Consiglio Superiore dei Lavori Pubblici
Assemblea Generale

Adunanza Straordinaria del 26 Marzo 2019
A. del. Protetto 22 2019

OGGETTO: Richiesta di parere sul progetto di ripristino funzionale del Viadotto Polcevera dell'Autostrada A10, in Genova, conseguente al parziale crollo avvenuto il 14.08.2018. Progetto definitivo.

Nella seguente Figura 1 è rappresentata la planimetria del progetto stradale.

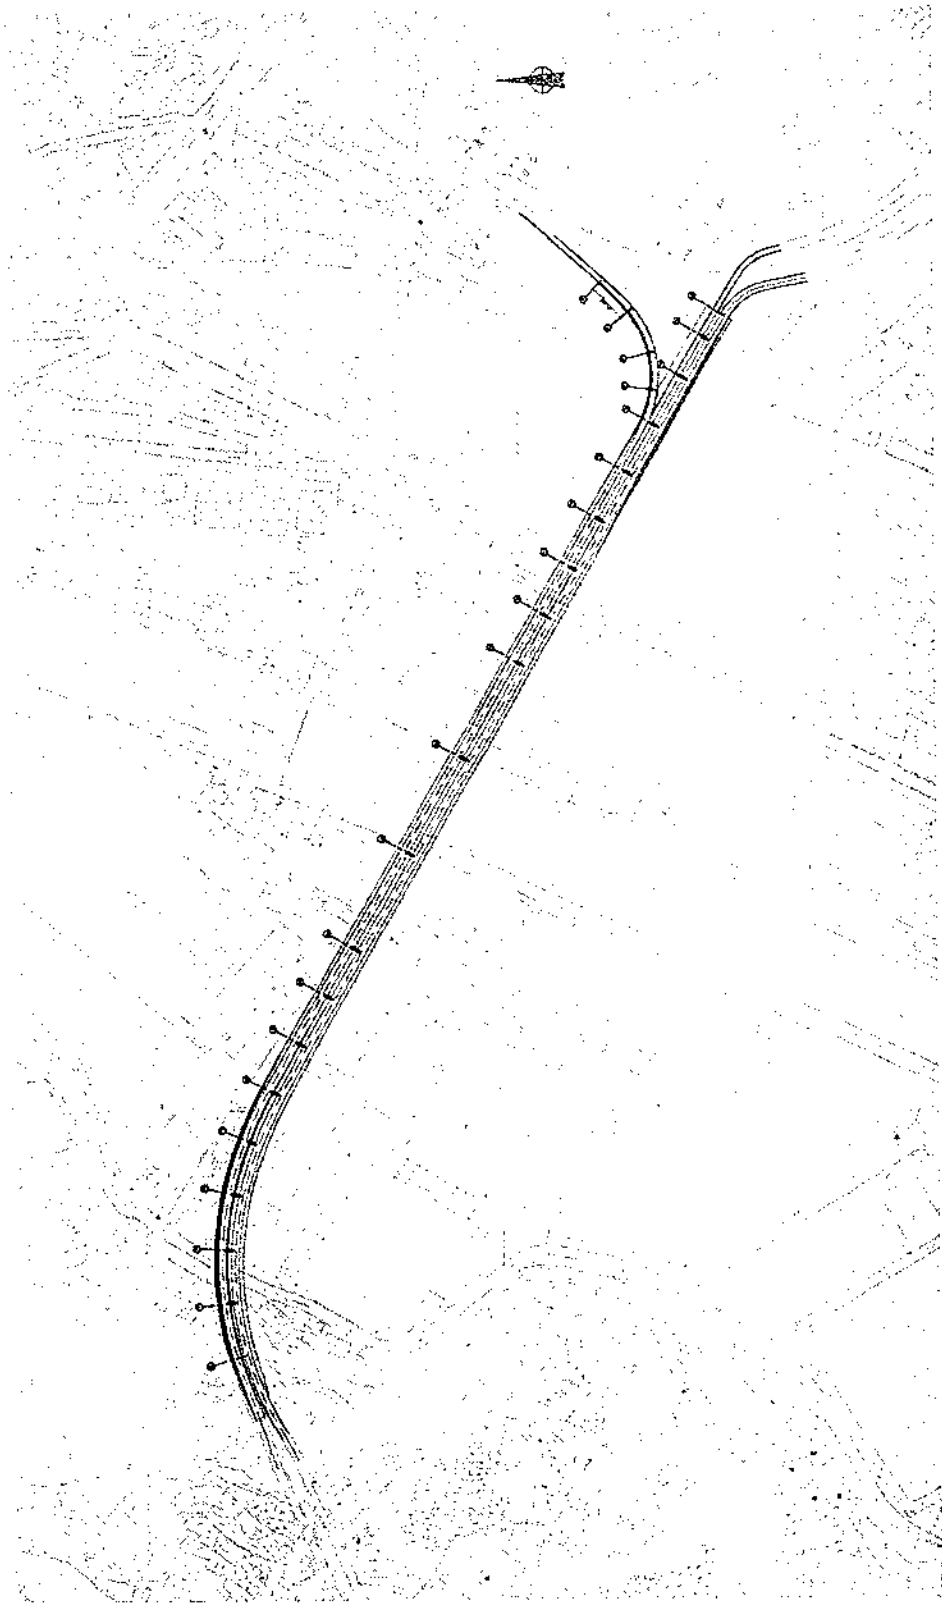
- i raggi planimetrici adottati (carreggiata EST R= 290 m, OVEST: R= 300) sono entrambi inferiori ai minimi fissati dal D.M. 5/11/2001 (criterio dinamico $R_{min} = 339$ m; criterio coerenza con lunghezza rettilineo $R_{min} = 400$ m). Per la sola carreggiata EST il valore adottato, tuttavia, è coerente con il valore di $R = 200$ m della curva che lo precede e ricade nel tratto esistente, esterno ai limiti di intervento;
- incoerenza di alcuni parametri A delle clotoidi (tratti di transizione tra curve circolari e rettilineo) con i criteri di dimensionamento di norma per tali elementi;
- pendenze longitudinali e trasversali non pienamente rispondenti alla Norma tecnica.

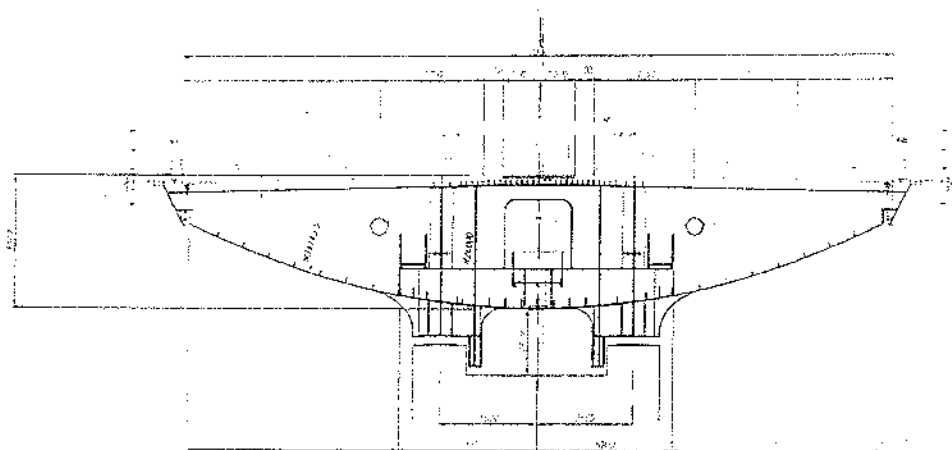
Più delicata è la questione relativa alla rilevante altezza della sezione nelle altre campate. Poiché l'altezza della sezione, per motivi estetici, è costante lungo l'intera travata, nelle 14 campate da 50 m il rapporto l/h diventa praticamente 10. Tale valore è certamente anomalo per un ponte. Mostra non solo una evidente non economicità, ma anche problematiche strutturali che possono influenzare la durabilità.

Dunque si consiglia vivamente di passare a luci di 100m. Ciò non comporta modifiche della forma della sezione e delle pile, che sono già progettate con il condizionamento della luce di 100 m. L'aspetto estetico non ne risente, essendoci già tre luci di 100 m e anzi si regolarizza il passo, confermando la forma e la sezione
